PROJET EOLIEN DE LA COTE DU MOULIN

REPONSE A L'AVIS DE LA MRAe

Avril 2022

PE de la Cote du Moulin

Figure 1. Hypothèse de raccordement externe vers le poste source de la Chaussée

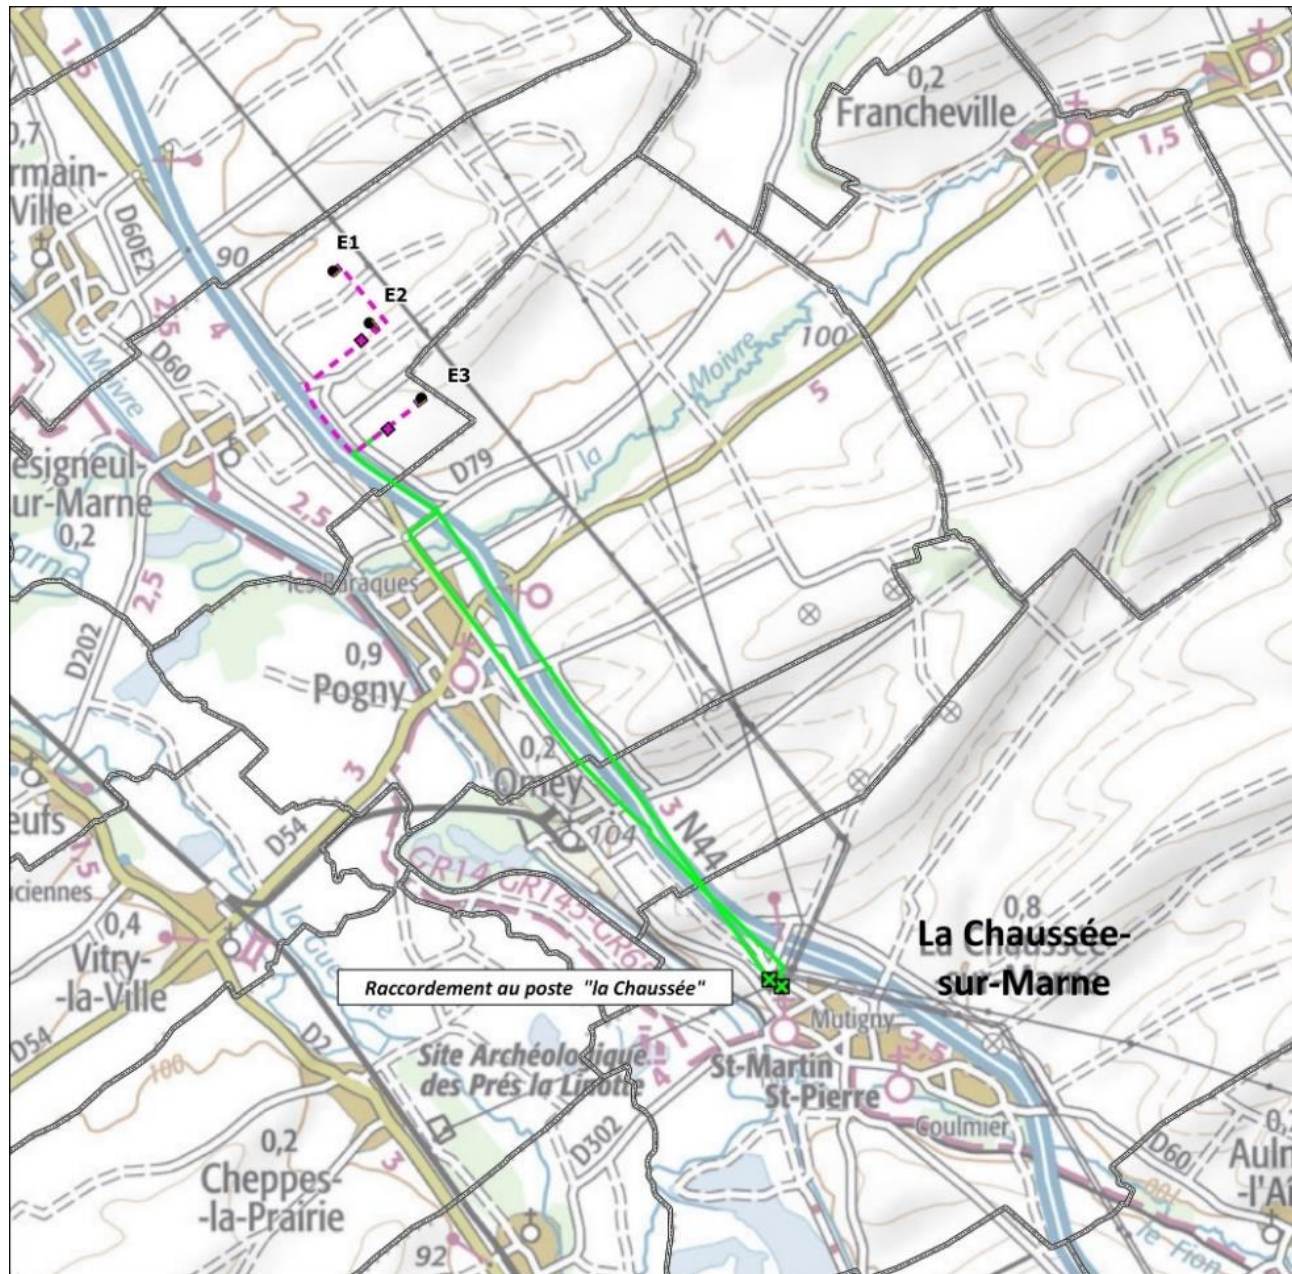
L'Ae rappelle que le Schéma Régional de Raccordement au Réseau des Énergies Renouvelables (S3REnR) de l'ancienne région Champagne-Ardenne montre que le poste électrique de « La Chaussée » ne dispose pas d'une capacité suffisante pour accueillir un nouveau parc éolien et que la faisabilité de ce projet est liée à l'évolution du S3REnR Grand Est en cours d'élaboration.

Si le poste source de La Chaussée est actuellement saturé, la révision du S3REnR, dans sa dernière version, prévoit la création de 2 nouveaux postes raccordés sur le poste HTB/HTB de La Chaussée. D'autres aménagements (bien que plus éloignés) prévus au S3REnR sont susceptibles d'accueillir la production du parc éolien de la Côte du Moulin. Il est également possible pour un producteur d'électricité renouvelable de se raccorder classiquement au réseau électrique national même si l'ensemble des capacités disponibles au titre du S3REnR ont déjà été allouées. Enfin, la création d'ouvrages ne relevant pas de RTE est également en cours d'étude, de sorte que la faisabilité du projet éolien de la Côte du Moulin ne soit pas liée à l'approbation (ou au calendrier d'approbation) du nouveau S3REnR.

A ce stade, l'hypothèse la plus probable pour le raccordement au réseau public de distribution du parc éolien de la Côte du Moulin reste le poste source de la Chaussée une fois le S3REnR approuvé et les travaux engagés par RTE. Ce poste se situe à environ 4 km à vol d'oiseau au sud-est du projet éolien.

Il est à noter que l'hypothèse de raccordement proposée dans la carte ci-dessous ne présente aucun caractère engageant, que ce soit pour le maître d'ouvrage du projet de parc éolien comme pour le gestionnaire du réseau d'électricité local. En effet, quelle que soit l'hypothèse de raccordement envisagée, le poste source retenu et le tracé précis et définitif de ce raccordement ne seront connus qu'à la réception de la convention de raccordement (CR) délivrée par le gestionnaire de réseau de distribution d'électricité local.

Figure 2. Coupe type de tranchées en bord de chaussée

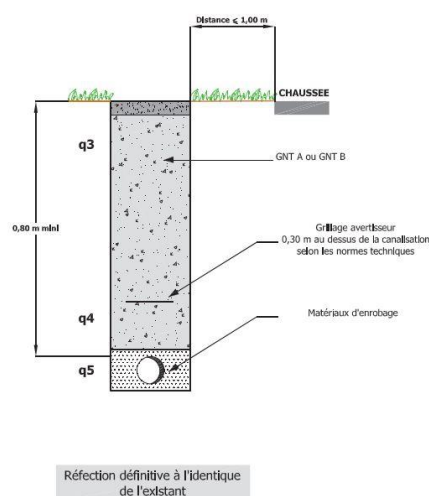
L'Ae rappelle que si le raccordement a un impact notable sur l'environnement, il devra faire l'objet d'un complément à l'étude d'impact évaluant les impacts et proposant des mesures d'évitement, de réduction et le cas échéant de compensation de ceux-ci.

Le raccordement entre le poste de livraison et le poste source de distribution d'électricité est réalisé par le gestionnaire local du réseau électrique de distribution, généralement au niveau des accotements des voiries publiques existantes.

Cette méthode limite ainsi l'impact de la liaison électrique sur le paysage et les milieux naturels environnants. Pour le franchissement des ouvrages dit « complexes » tels que les voies de chemins de fer, les autoroutes, les cours d'eau ou les grandes départementales, un forage dirigé est prévu. Les types de câbles utilisés peuvent être 240 mm² aluminium, 240mm² cuivre ou 400mm² aluminium. La figure 1 ci-dessous illustre une coupe-type de tranchées, réalisées par le Conseil Général des Deux-Sèvres pour un gestionnaire de réseau.

Figure 3. Carte du faisceau hertzien avant travaux (Source : SFR)

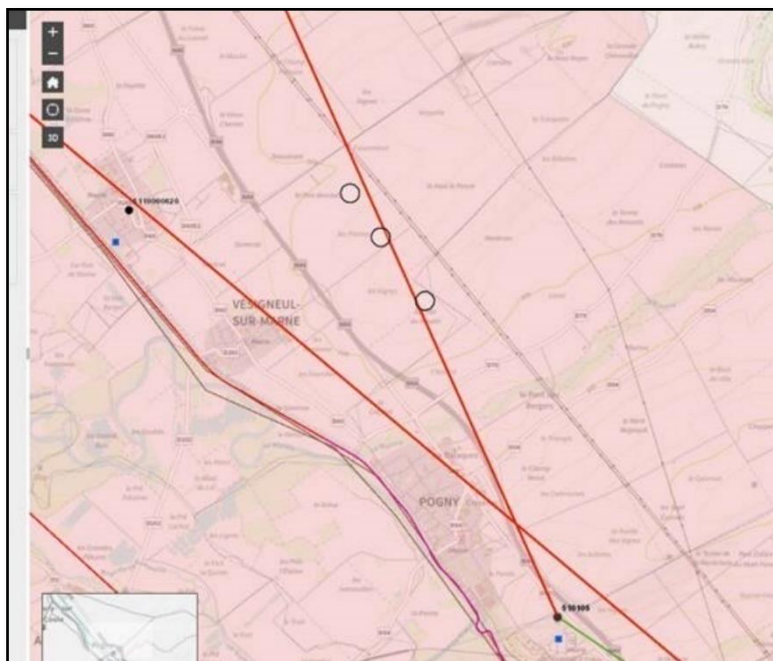
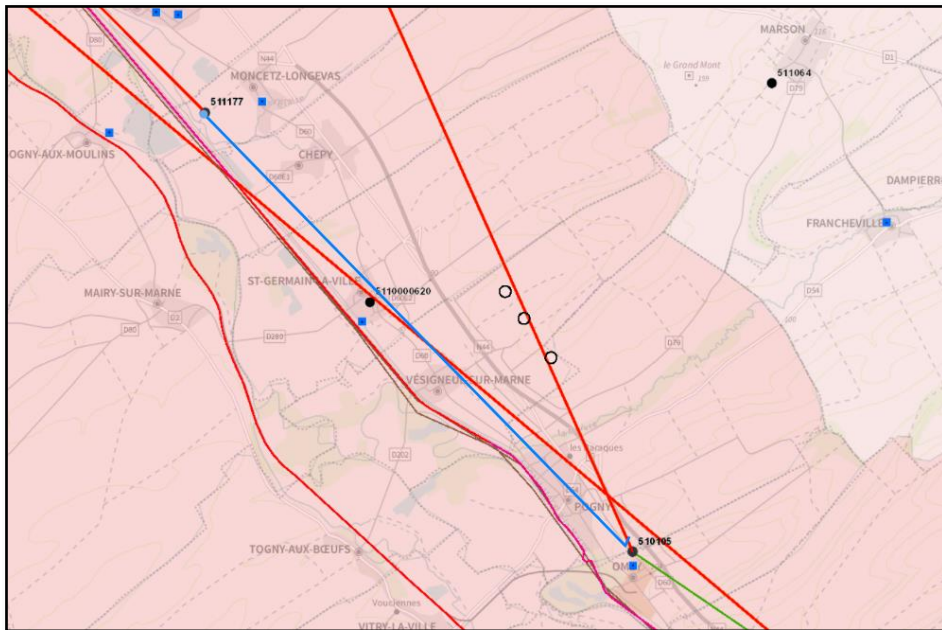
- Démontrer que l'implantation des éoliennes aux endroits prévus est autorisée par les autorités gestionnaires des faisceaux hertziens ;
- S'engager sur la suppression des perturbations éventuelles causées par les éoliennes (à partir d'un état zéro constaté avant leur implantation) et le cas échéant, de prévoir des lieux d'implantation différents voire la suppression d'une ou de plusieurs machines.

La première solution consiste à réaliser un nouveau bond de Faisceau Hertzien de 8,2 km. Le temps de déploiement du nouveau faisceau serait aux alentours de 12 mois.

Sur cette deuxième carte, la création d'un nouveau faisceau (en bleu), permettra de supprimer l'impact du projet éolien, évitant ainsi de gêner le réseau de télécommunication. La faisabilité technique de cette mutation a été confirmée par SFR.

Figure 6 : Carte des contraintes amenant au choix de la ZIP du projet éolien de la Côte du Moulin

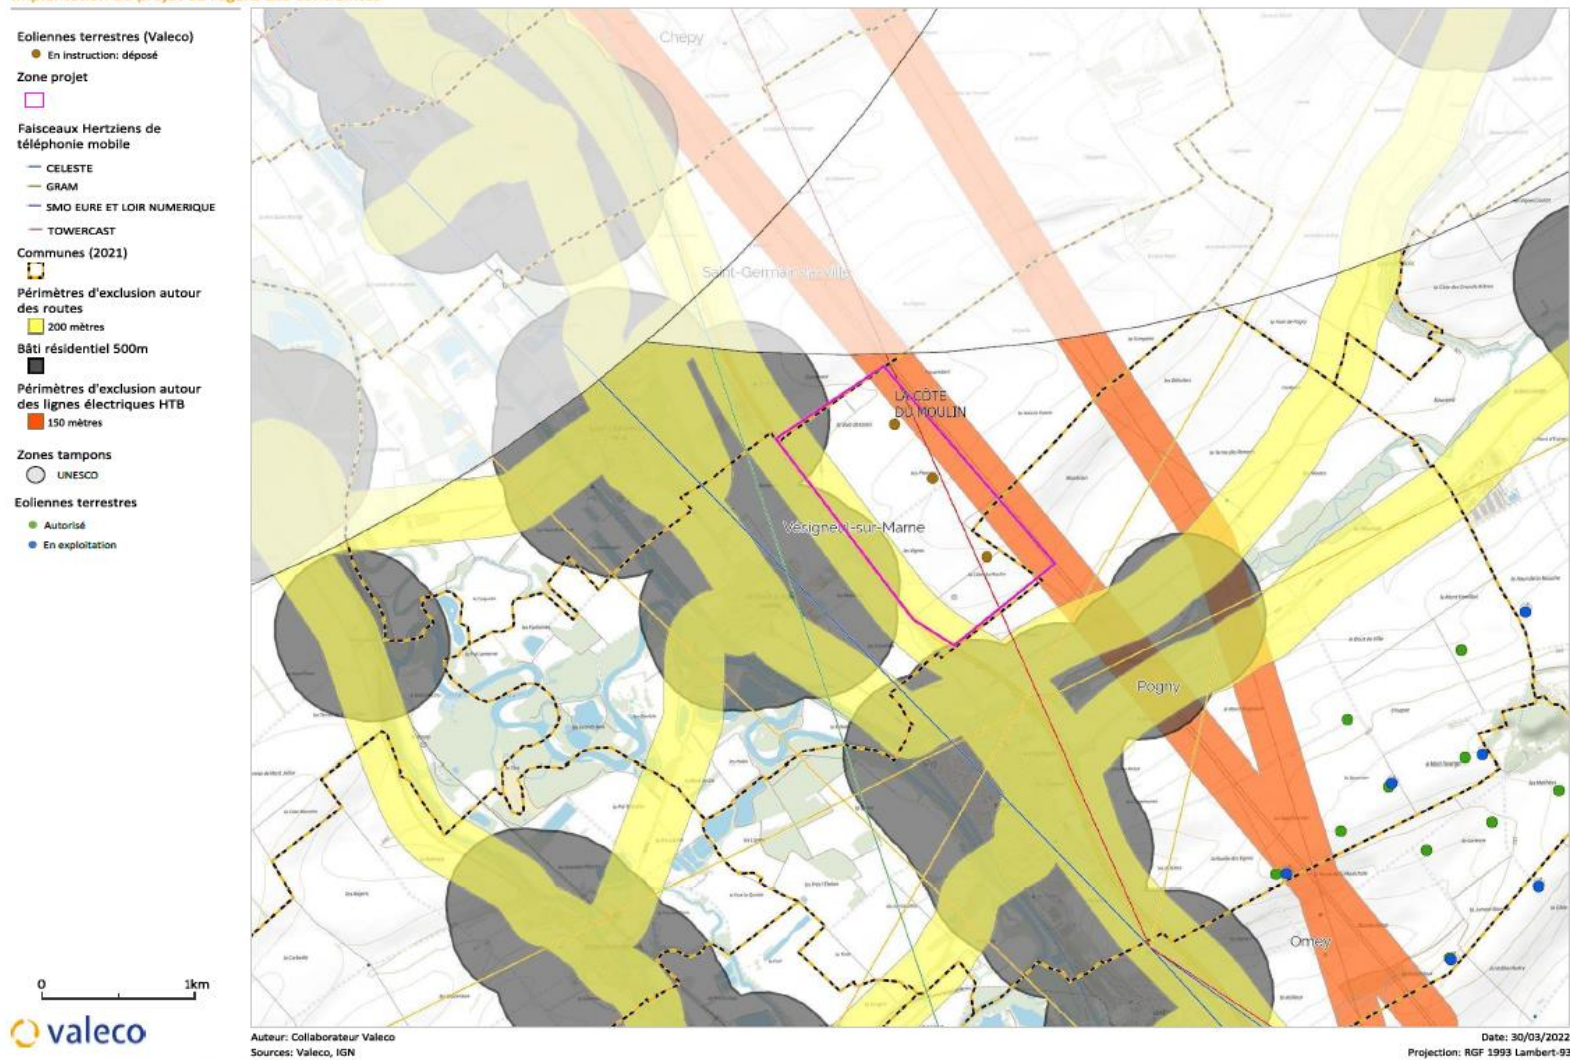
L'Ae recommande de présenter une véritable étude de solutions alternatives de choix de site incluant des variantes satisfaisantes.

Valeco, en concertation avec les bureaux d'études, a choisi la zone d'implantation de son parc éolien à la suite d'une analyse multicritères prenant en compte :

Ainsi, la prise en compte de toutes ces contraintes a conduit à la carte ci-dessous et a amené Valeco au choix de ce site sur lequel réaliser un projet de moindre impact sur l'environnement.

Figure 10 : Carte des couloirs migratoires autour du site de Vésigneul

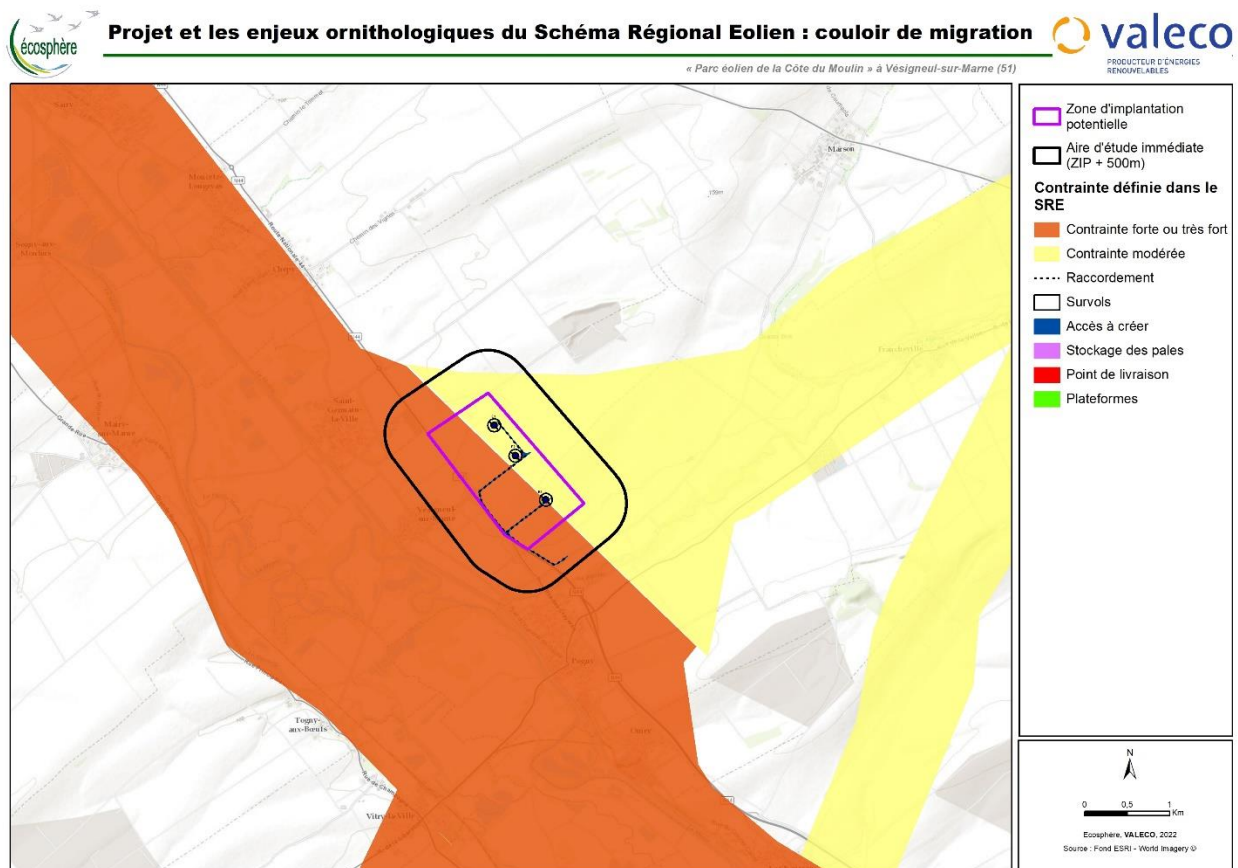
L'Ae estime que cette mesure d'évitement n'est pas opérante, et donc non réelle, puisque le projet se trouve à l'intérieur de deux couloirs migratoires avifaune, dont un (celui longeant la Vallée de la Marne) est avéré et qualifié de principal. Elle déplore cette situation et ne peut que recommander à nouveau au pétitionnaire d'étudier des alternatives de choix de site permettant d'éviter effectivement une implantation dans des couloirs migratoires ; en l'état actuel du dossier, la mesure d'évitement annoncée ne peut qu'être retirée du dossier afin de ne pas tromper le lecteur.

La localisation de la zone d'implantation du projet est contrainte par différents critères cumulés (bonne acceptabilité locale du projet par les élus, opportunités foncières, bon gisement éolien, topographie favorable, servitudes techniques et environnementales favorables, accès permettant le passage de convois à gros gabarit). Son caractère restreint n'ont effectivement pas permis un éloignement optimal des éoliennes vis-à-vis de deux couloirs théoriques identifiés au SRE de 2012.

L'analyse des variantes a permis de retenir le projet le plus éloigné du couloir principal de la Marne. Les trois éoliennes ont ainsi été positionnées hors des limites du couloir principal théorique de migration.

Le projet est en revanche totalement compris dans le couloir secondaire de la vallée de la Moivre.

Carte de localisation des éoliennes et des points de calcul

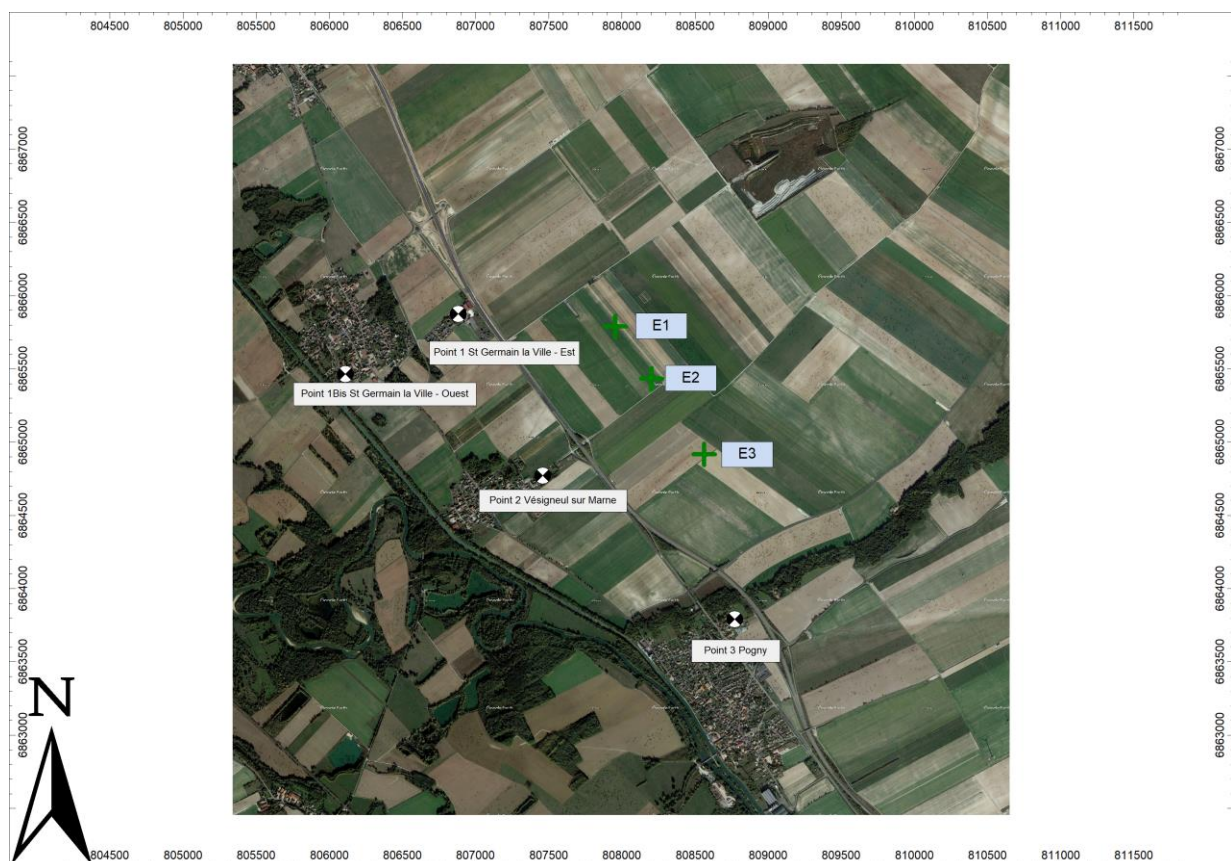
L'autorité environnementale rappelle au pétitionnaire qu'il doit être en mesure de respecter les valeurs réglementaires relatives aux nuisances sonores dès la mise en service de son parc éolien. Il lui appartient donc de prévoir un plan de bridage à la hauteur de l'impact calculé par sa simulation et de procéder à un contrôle de l'impact sonore rapidement pour en évaluer l'efficacité, voire le réviser le cas échéant.

Une note a été ajoutée en annexe 4.3, page 55 afin de présenter le plan de fonctionnement qu'appliquera le parc éolien afin que les émergences acoustiques de ce dernier ne présentent plus de dépassement des seuils réglementaires.

Dans le cadre de l'étude d'impact acoustique du projet éolien de la Côte du Moulin situé sur la commune de Vésigneul-sur-Marne, des dépassements des seuils réglementaires ont été identifiées sur certaines zones d'habitations à proximité du projet. Cette note présente les plans de fonctionnement que devra appliquer le parc éolien afin que l'impact acoustique de ce dernier ne présente plus de dépassement des seuils réglementaires.
